Vedrørende søknad om avkøyrsløse - gnr. 172 bnr. 197 - Lindås kommune

Statens vegvesen viser til brev frå Lindås kommune datert 10.3.2015 og til brev frå Ing. Taule AS datert 19.2.2015. Det er søkt om utvida bruk av eksisterande avkøyrsløse i Lurevegen.

Statens vegvesen legg til grunn at omsøkt tiltak (bustad) er i samsvar med reguleringsplanen for området (plan ID 1263-201007 Seim skule med utbetring av Fv 402).

Utsnitt frå gjeldande reguleringsplan. Den aktuelle avkøyrsløse er ringa inn i blått.

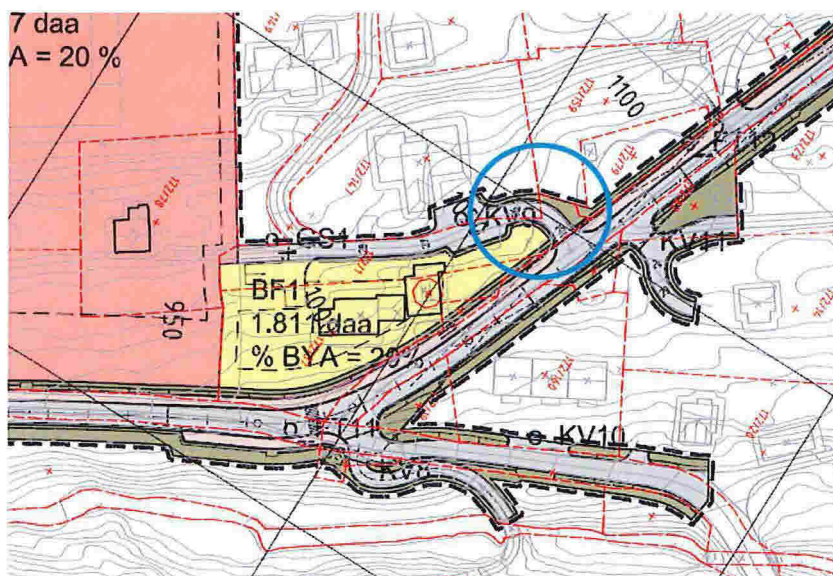
Plassering av avkøyrsløse som framgår av godkjent reguleringsplan, treng ikkje særskilt løyve etter veglova § 40 (jamfør Statens vegvesens handbok R701 *Retningslinjer for behandling av avkjørselssaker*). Så lenge bruken ikkje er i strid med føresegnar eller arealbruk, er det heller ikkje naudsynt med søknad om endra bruk. Det vil framleis vere naudsynt å vurdere avkøyrsløseleiløva på staden ut frå føresegnene i veglova § 43. Det gjeld krav til geometrisk utforming, tekniske detaljar, friskt og generelt vedlikehald av avkøyrsløse.

Ei utbetra avkøyrsla er regulert i planen for området. Statens vegvesen legg til grunn at kommunen set krav om at avkøyrsla skal verte opparbeidd i samsvar med reguleringsplanen og gjeldande krav til teknisk utforming (vegnormalane). Når det gjeld geometrisk utforming, er svingradius (hjørneavrunding), breidde og frisiktsoner vist i reguleringsplanen. Krav til helling/vertikal linjeføring framgår av handbok N100 *Veg- og gateutforming*, kapittel E.1. Krav til drenering framgår av handbok N200 *Vegbygging*, kapittel 4.

Statens vegvesen legg til grunn at kommunen set krav om at avkøyrsla skal vere ferdig opparbeidd av tiltakshavar, kontrollert og godkjent av Statens vegvesen før det kan gjevast igangsetjingsløyve for bustad, jamfør plan- og bygningslova § 27-4.

Krava i vegnormalane må følgjast. Dersom det vert opparbeidd ei avkøyrsla som ikkje oppfyller desse krava, må det påreknast at avvik må utbetrast før avkøyrsla kan godkjennast av Statens vegvesen. Vegvesenet rår derfor til at tiltakshavar utarbeider tekniske teikningar for avkøyrsla og sender desse til vegvesenet for godkjenning før det vert igangsett arbeid med utbetring av avkøyrsla.
